MEMOIRE EN REPONSE A L'AVIS DE LA MRAE

CONCERNANT LE DOSSIER DE DEMANDE DE
RENOUVELLEMENT **ET D'EXTENSION** DE LA CARRIERE DE
JULLY-SUR-SARCE

Figure 5 : Localisation des zones extraites et remblayées par phase d'exploitation (ENCEM)

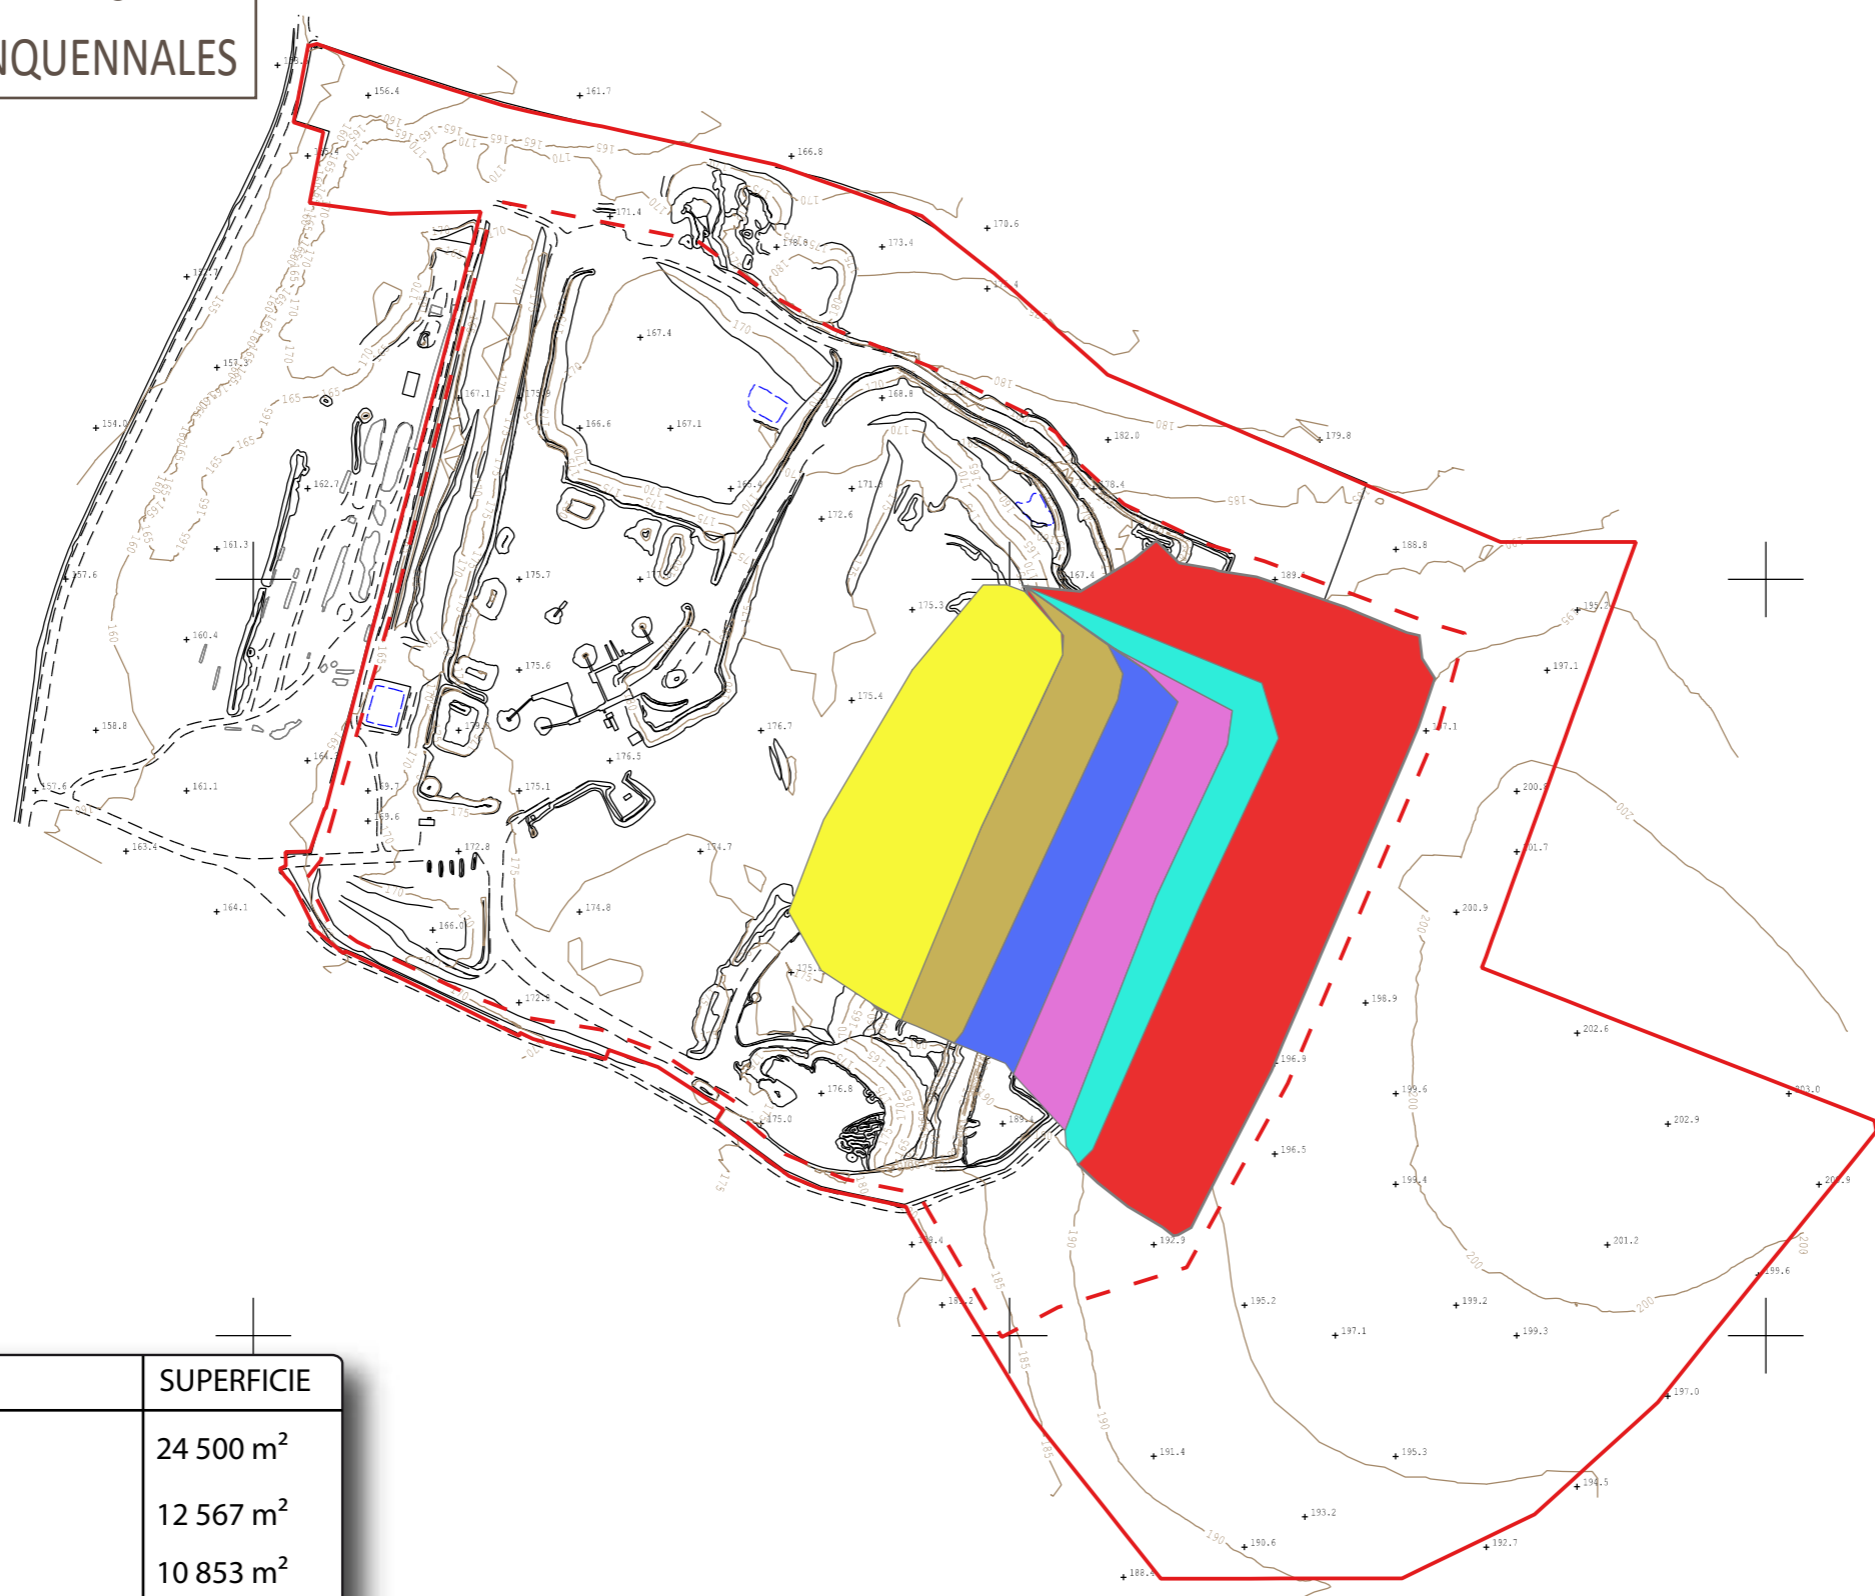
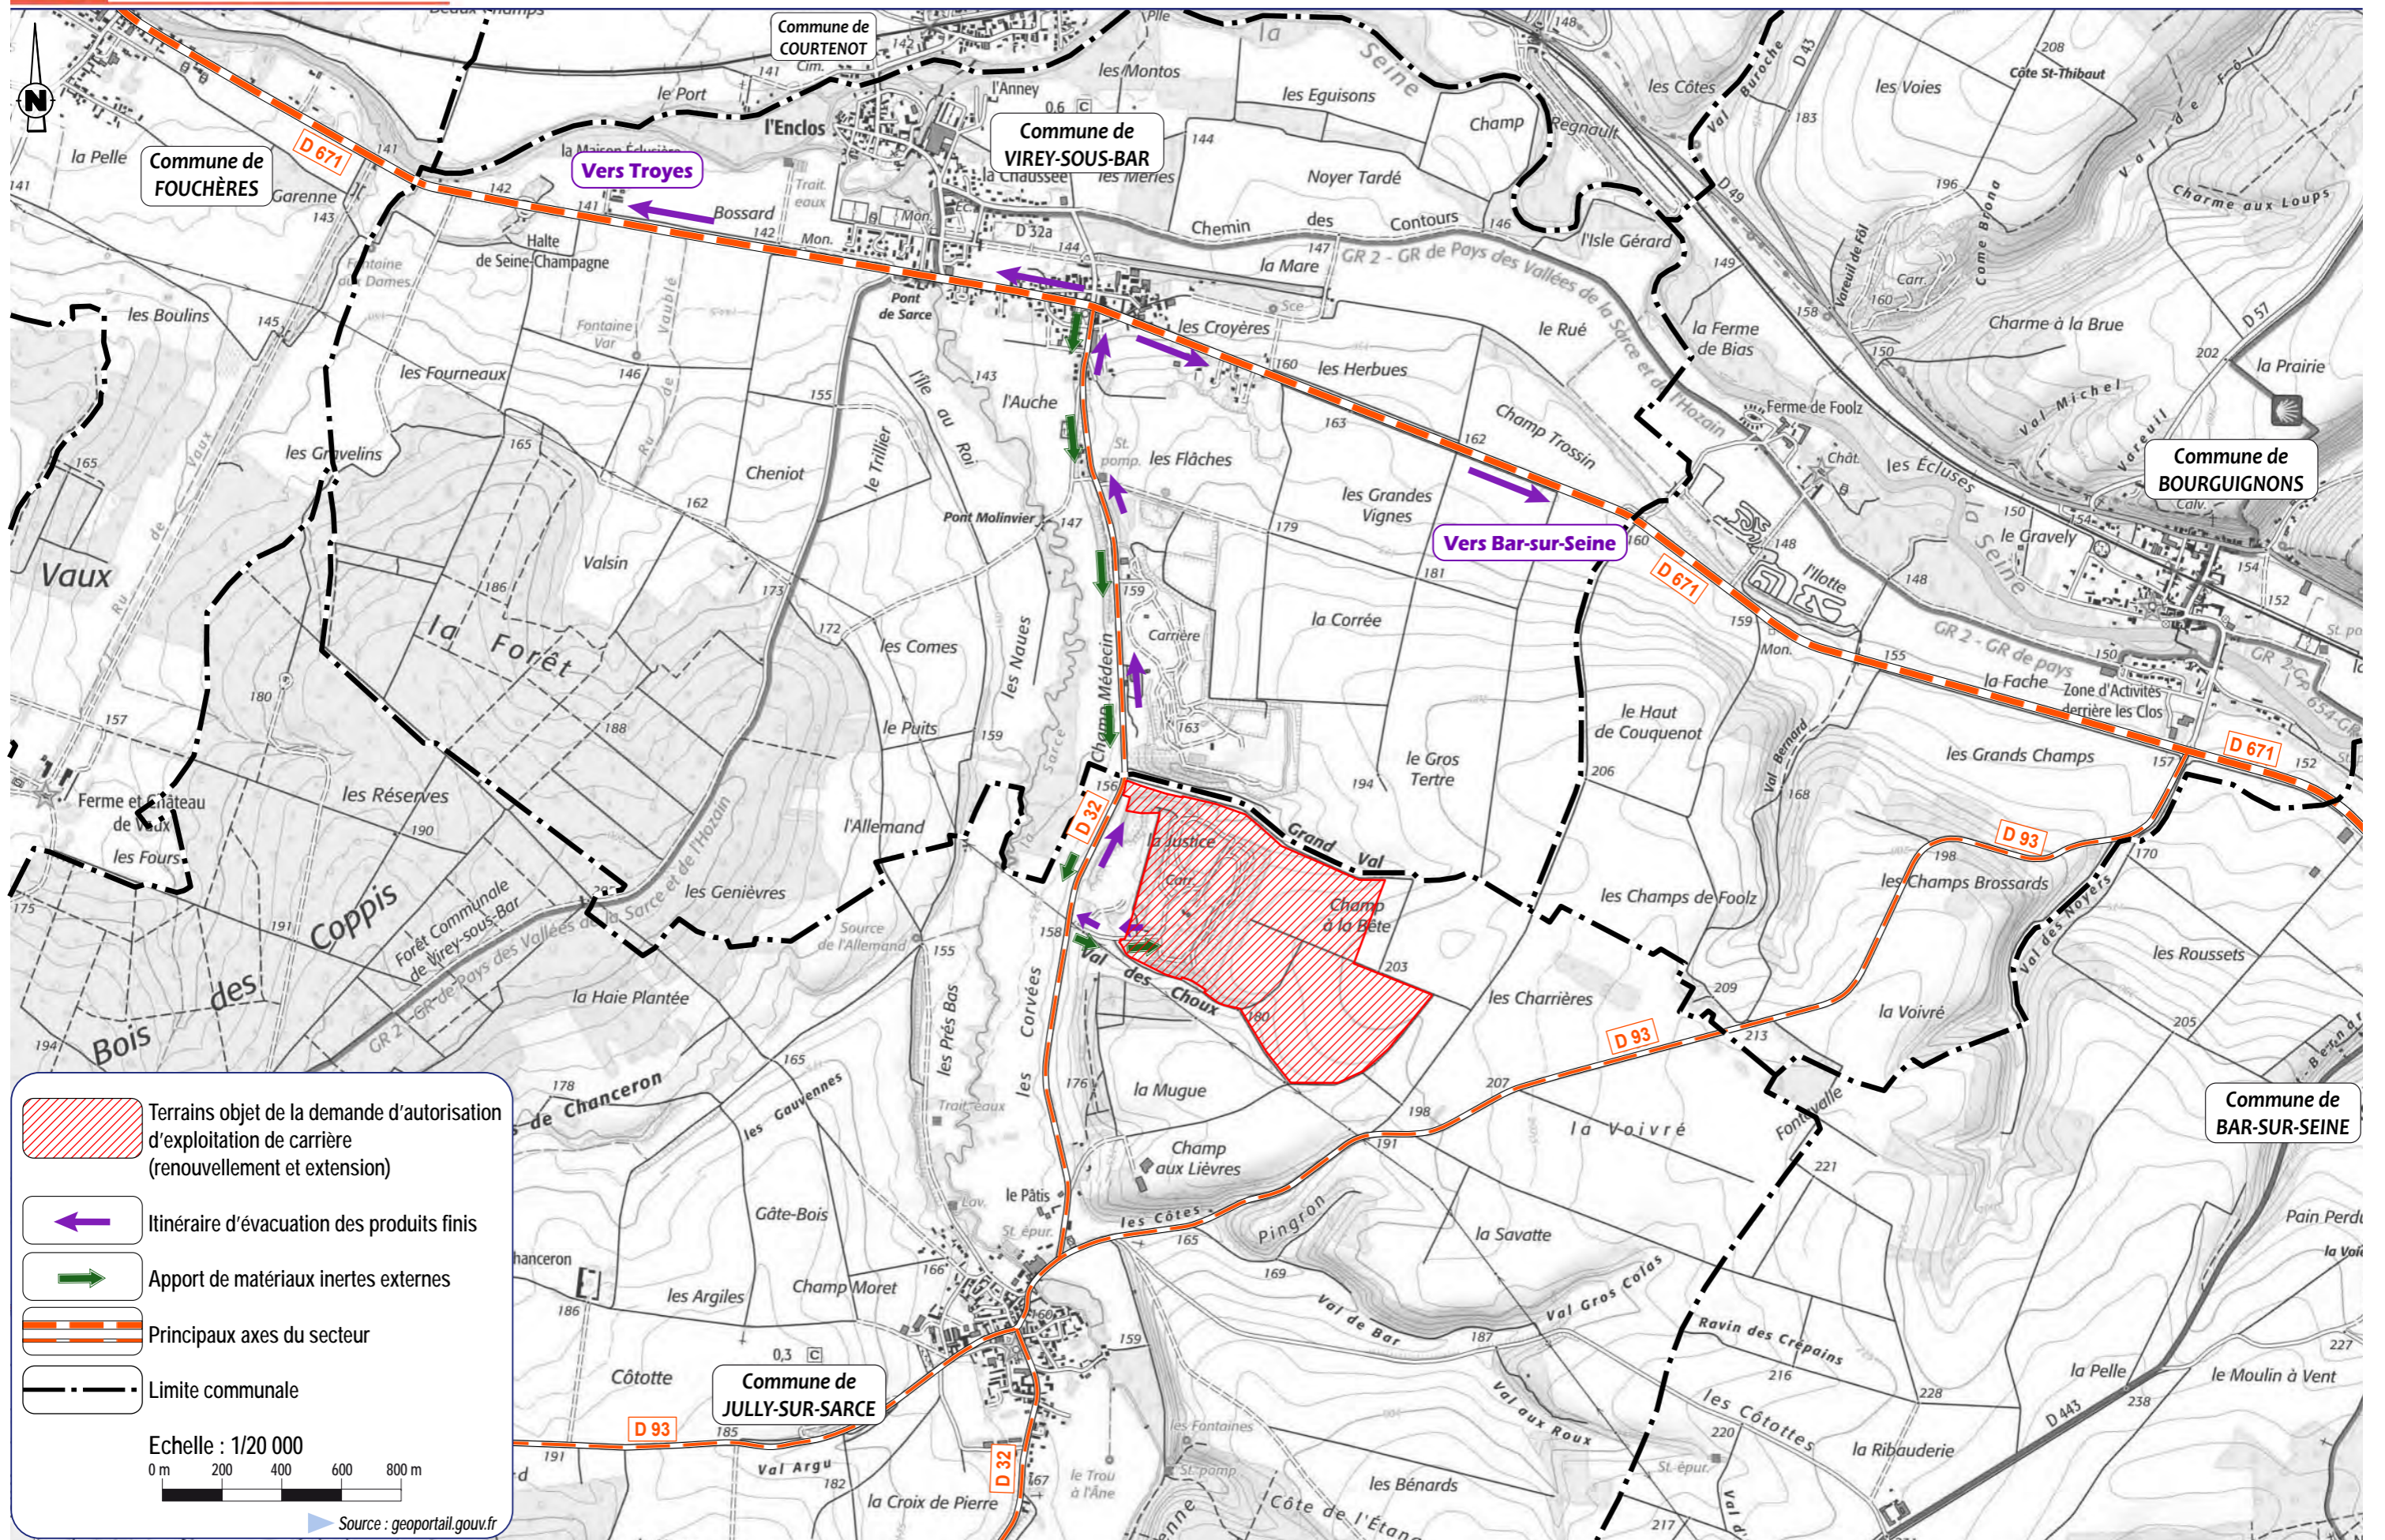
« **L'Ae recommande à l'exploitant de joindre l'étude préalable agricole au dossier.** »

Rappelons que CARRIERES CHAMPENOISES sollicite une extension de 27,7 ha du périmètre d'autorisation de la carrière de Jully-sur-Sarce. Les terrains concernés par cette extension sont majoritairement des parcelles agricoles. Cependant, l'extraction des matériaux calcaires (et donc le prélèvement de terres agricoles) ne portera pas sur l'ensemble de cette surface : seuls 5,5 ha de terrains ne faisant pas parti du périmètre d'autorisation actuel seront exploités au droit de l'extension.

Ces parcelles seront impactées temporairement car elles seront rendues à l'agriculture après la remise en état du site. Le projet de remise en état prévoit en effet de restituer 11,8 ha de terrains agricoles (sur les emprises sollicitées en renouvellement et en extension). Il y aura donc **davantage de surfaces agricoles restituées** à l'issue du réaménagement que de surfaces prélevées dans le cadre du projet d'extension, ce qui constitue un impact positif.

Les autres parcelles, qui sont situées entre le périmètre d'autorisation et le périmètre d'extraction, ne seront pas impactées et continueront d'être utilisées par les exploitants agricoles pendant toute la durée de l'autorisation.

Le projet de CARRIERES CHAMPENOISES est soumis à étude d'impact. Les parcelles concernées, appartenant à la société, ont été cultivées ces 5 dernières années, mais elles seront restituées au fur et à mesure de l'avancée de l'exploitation ; il n'y aura donc pas de prélèvement définitif de la surface agricole dans le cadre du projet : le projet ne remplit pas la condition de consistance.

Figure 7 : Répartition de l'empreinte carbone du projet par scope

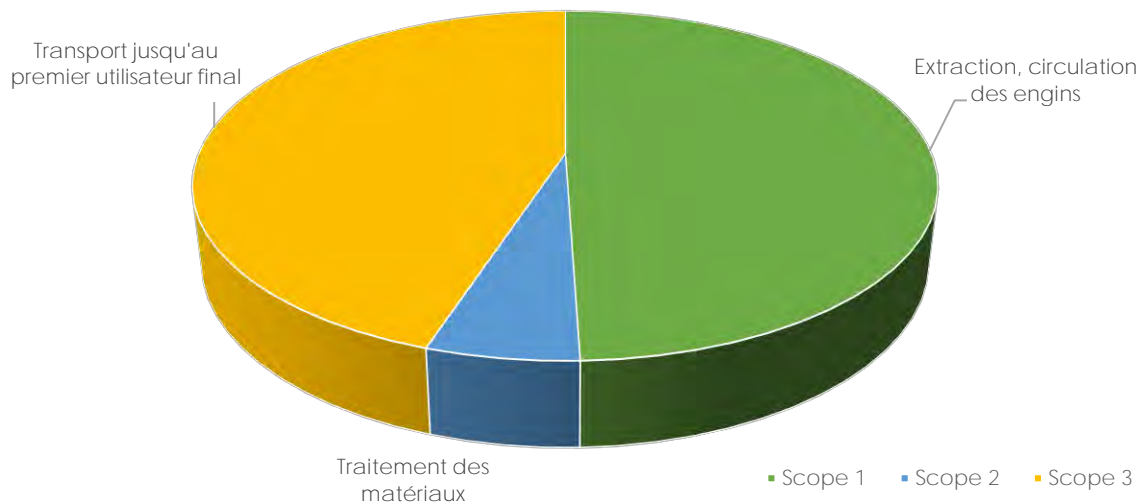
- une présentation des itinéraires empruntés par les camions et de leurs contraintes éventuelles ;
- une évaluation des GES émis par le trafic routier généré ;
- les émissions de polluants atmosphériques et de poussières générées par le trafic **routier à l'extérieur** du site (en cas de traversée de zones habitées). »

D'après les estimations réalisées dans le cadre de l'étude d'impact (cf. § 3.2.1 – Thème 6 – PJ n°4), le projet engendrera un trafic routier de 15 250 camions par an, dans le cadre d'une production maximale (12 900 camions/an dans le cas d'une production moyenne).

Pour l'évaluation des GES émis par le trafic routier généré et par soucis de simplification des calculs, on fait l'hypothèse que les matériaux seront tous transportés par des ensembles articulés 40 tonnes PTRAs roulant avec du gazole routier. C'est une hypothèse majorante car en réalité, les camions affectés au transport des matériaux (soit pour l'évacuation des produits finis, soit pour l'apport de matériaux inertes extérieurs et de déchets d'amiante lié) auront des PTRAs inférieurs et feront du contre-voyage, dans des proportions sont difficiles d'estimer ici.

En considérant une distance moyenne de 35 km entre la carrière et les points de destination finaux des matériaux, le projet générera l'équivalent de 533 750 km parcourus par les camions de transport par an (451 500 km/an dans le cadre d'une production moyenne).

D'après le « *Guide méthodologique -Information GES des prestations de transport* »¹ publié par le Ministère de la transition écologique et solidaire en septembre 2018, le taux de consommation de gazole routier d'un ensemble articulé PTRAs 40 t – benne TP – est de 0,427 L/km. La consommation annuelle de gazole routier lié au transport des matériaux dans le cadre du projet est donc de 227 910 L (192 790 L dans le cas d'une production moyenne).

En considérant un **facteur d'émission de 3,16 kgCO₂e/L** (source : Base Carbone de l'ADEME), la quantité de CO₂e émise par les camions dans transport dans le cadre du projet est de 720,2 tCO₂e/an (609,2 tCO₂e/an dans le cas d'une production moyenne).

Pour rappel, l'impact carbone du projet lié à la phase de production (Scope 1) avait été estimé dans l'étude d'impact à 793 tCO₂e/an.

Par ailleurs, en considérant que l'installation de traitement des matériaux (900 kW) fonctionne 1 750 h/an (soit 7h/j pendant 250 j ouvrés), la consommation électrique du site est estimée à 1 575 000 kWh/an. En considérant un facteur d'émission de 0,0569 kgCO₂e/kWh (source : Base Carbone de l'ADEME), l'impact carbone du traitement des matériaux (Scope 2) est estimé à 89,6 tCO₂e/an.

L'impact carbone du projet, de la production jusqu'à la distribution des matériaux au premier utilisateur final, est estimé à 1 602,8 tCO₂e/an. Rapporté à la production annuelle du site, **l'impact carbone d'une tonne de granulats produite sur le site de Jully-sur-Sarce est estimée entre 5 et 6 kgCO₂e/t** (en fonction de la production annuelle).
